Cohabitation d'une PLL DF9NP et d'un Transverter 3cm.

Il y a quelques semaines, nos amis F5AYE et Thierry F6HLD m'ont signalé un défaut observé sur plusieurs de leurs réalisations....

Avec une PLL DF9NP implanté dans le boîtier Schubert du transverter 3cm F6BVA, le spectre proche de la porteuse est fortement affecté par de nombreux signaux parasites.

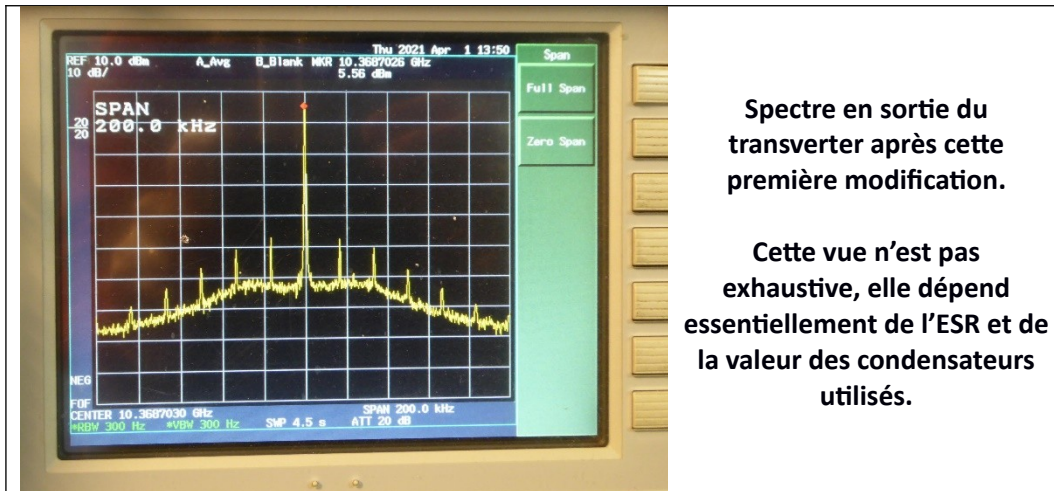
Analyseur en parallèle sur C15 via un DC-block.
Fréquence analysée : 10KHz à 100KHz.
Filtres de mesures Fi 200 Hz, vidéo 100Hz.

Ayant constaté que Le fil de câblage reliant la sortie de l'ICL 7660 vers les résistances R24, 21, 28, 30 était très sensible à toute manipulation, il est remplacé avantageusement par un câble blindé (coaxial) .

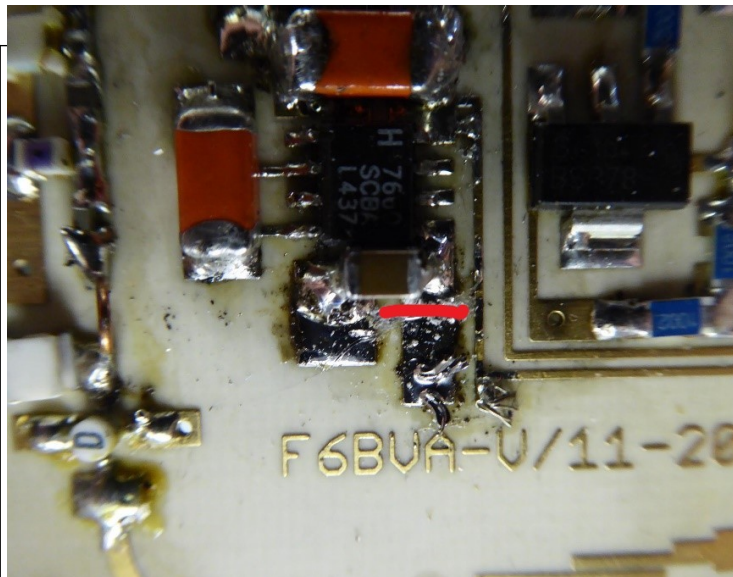
Reste à améliorer le filtrage du -5V.

Ne disposant pas forcément de capacités à très faible ESR, j'ai remplacé l'unique condensateur de filtrage sur la sortie de l'ICL 7660 (C15) par une cellule en Pi ; C/R/C.

Dans ces conditions, deux condensateurs céramique de $10\mu\text{F}/10\text{Volts}$, ainsi qu'une résistance de 470 Ohms en format 0805 sont nécessaires.

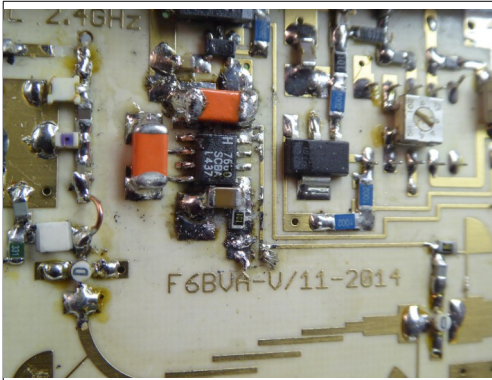
La modification en 3 images :
La première ici : couper au cutter la piste de sortie du -5V, puis souder le premier $10\mu\text{F}$ contre le boîtier de l'ICL 7660.

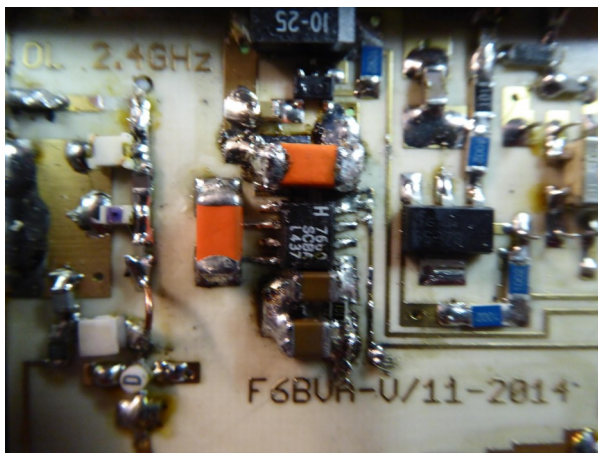
La seconde image :
Solder la résistance de 470 Ohms
sur la coupure de piste
effectuée précédemment.

Souder le condensateur
supplémentaire de 10 μ F/10V.

La tension de sortie de cette
cellule de filtrage sera
maintenant de -4V au lieu de -
5V.

Le spectre proche en sortie transverter modifié.

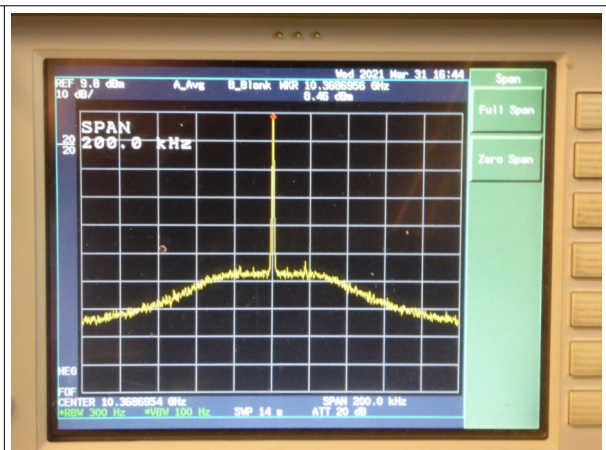
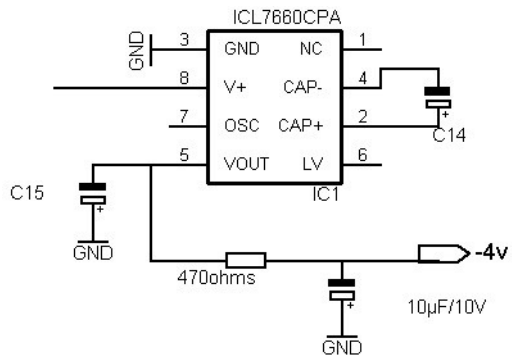
Ces deux dernières images sont à comparer avec les deux premières....

Le plateau dû au bruit de phase de notre PLL est toujours aussi élevé...mais, il n'y a quasiment plus de raies parasites.
